Tilsynsrapport til offentliggørelse

Virksomheder
J.nr. MST-1272-02296
Ref. SUAND / LOPED
Dato: 7. november 2018

Virksomhedens navn	Hedeland Deponi ARGO I/S
Virksomhedens adresse	Roskildevej 87, 4030 Tune
CVR nummer	13507406
Virksomhedstype	5.4 Deponeringsanlæg >10 t/dag eller kap. >25.000 t
Tidspunkt for tilsynet	24.09.2018
Baggrunden for tilsynet	Basistilsyn og tilsynskampagne på monitoringsboringer
Varsling af tilsynet	10.09.2018
Deltagere fra virksomheden	Marie Christensen, Finn Kjær
Øvrige deltagere	Lene Kragh Kristensen
Tilsynet udført af	Lone Grunnet, Susanne Andreasen
Tilsynet omfattede	Gennemgang af alle monitoringsboringer Status for etablering af samlet gasafværge Videreførløb for håndtering af phenoxysyrer-forureningen
Materiale udleveret	-

Oversigtskort over Hedeland deponi med markering af grundvandsmoniteringsboringer.

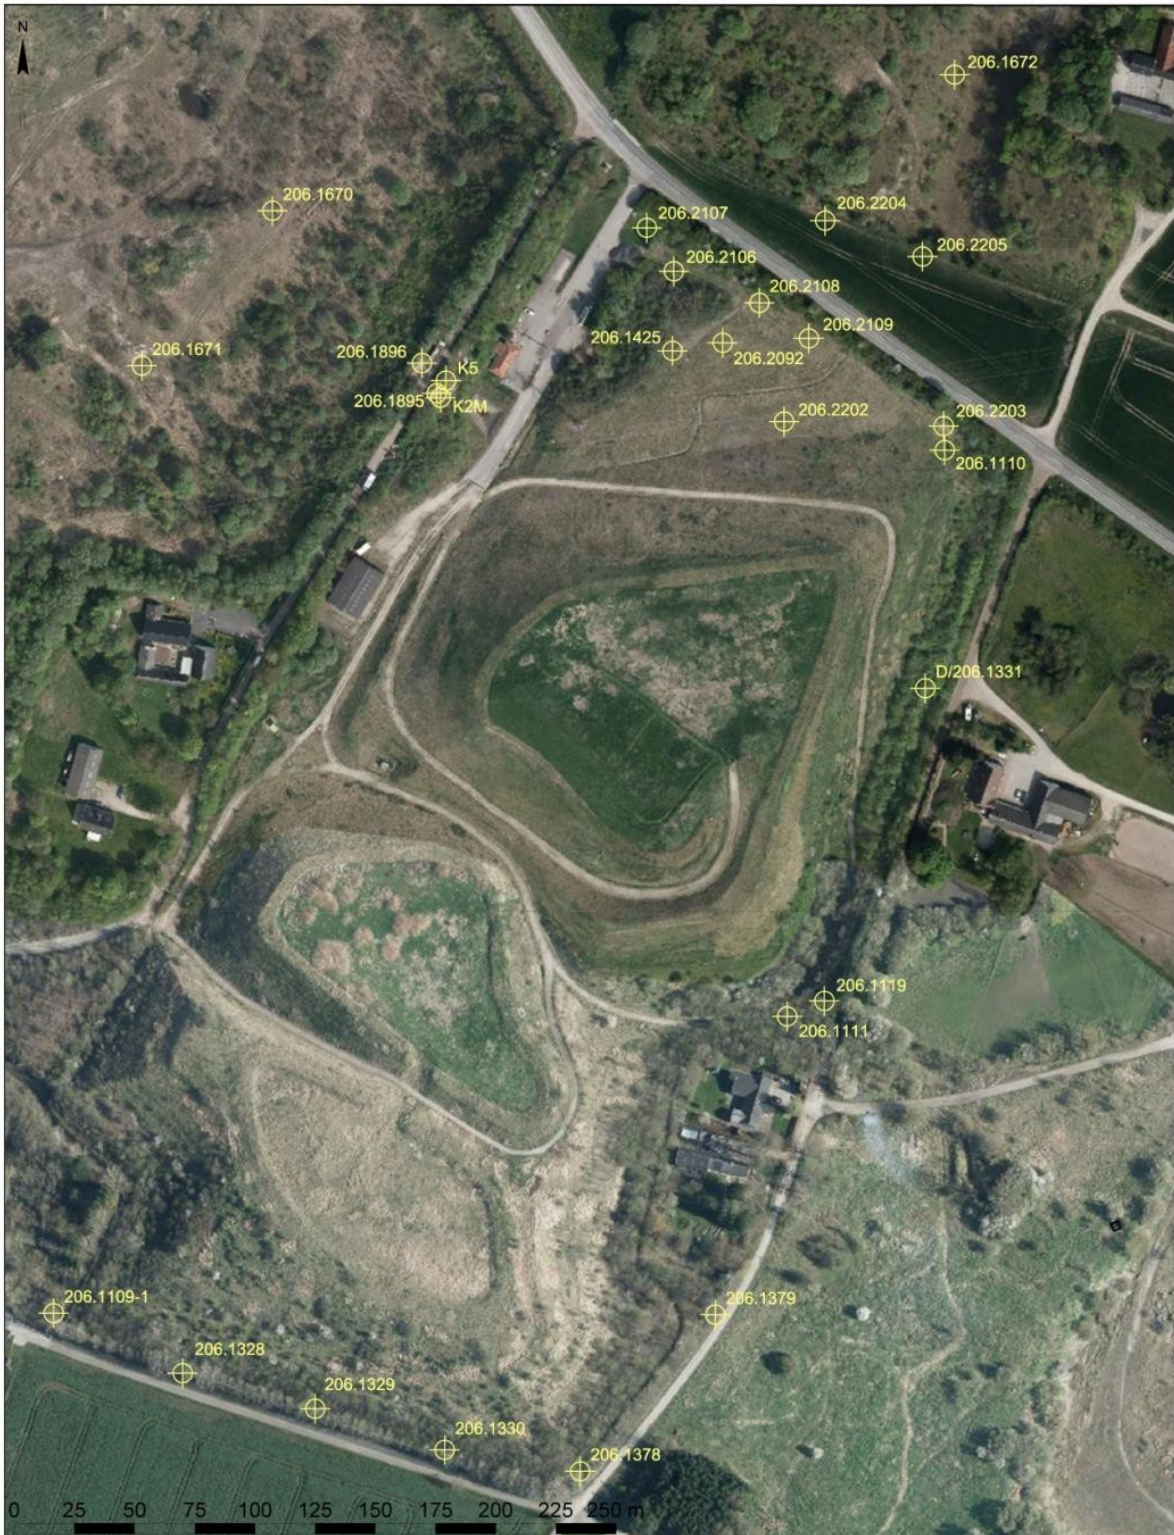
DGU nr. 206-1057-2 er angivet som vandforsyningsboring og sløjfet i GEUS boringsdatabase Jupiter, boringen var endvidere ikke aflåst. Miljøstyrelsen opfordrede til det rettes så boringen fremstår som monitoringsboring i Jupiter databasen og at den aflåses.

DGU nr. 206-1119 er angivet som sløjfet i Jupiter, Miljøstyrelsen opfordrede til, at dette rettes så boringen fremstår i databasen som monitoringsboring.

DGU nr. 206.1109 - 206.1112 er etableret i samme periode med beton opbygning, alle forerør står med åbne filtre, der ikke er afproppet. Der mangler endvidere mærkning på enkelte indtag. Miljøstyrelsen opfordrede til, at forerørene lukkes med tætsluttende prop, jf. Bekendtgørelse om udførelse og sløjfning af boringer og brønde på land, BEK nr. 1260 af 28/10/2013 § 10 stk. 4.

DGU nr. 206.1425 var ikke aflåst, men monteret med prop.

Miljøstyrelsen opfordrede til, at boringen aflåses, jf. Bekendtgørelse om udførelse og sløjfning af borer og brønde på land, BEK nr. 1260 af 28/10/2013 § 10 stk. 4.

På tilsynet aftales, at monitoringsboringer med udeståender skal gennemgås med henblik på at sikre:

- at beskyttelsesbrøndene er aflås og forerøret afsluttes med tætsluttende propper
- at borerne forsynes med GEUS' id skilte med en række boringsoplysninger herunder tydelig indikation af filterindtags nr.
- at id skiltet udføres i vejrbestandig udgave
- samt at registreringen i GEUS' Jupiter database skal være korrekt.
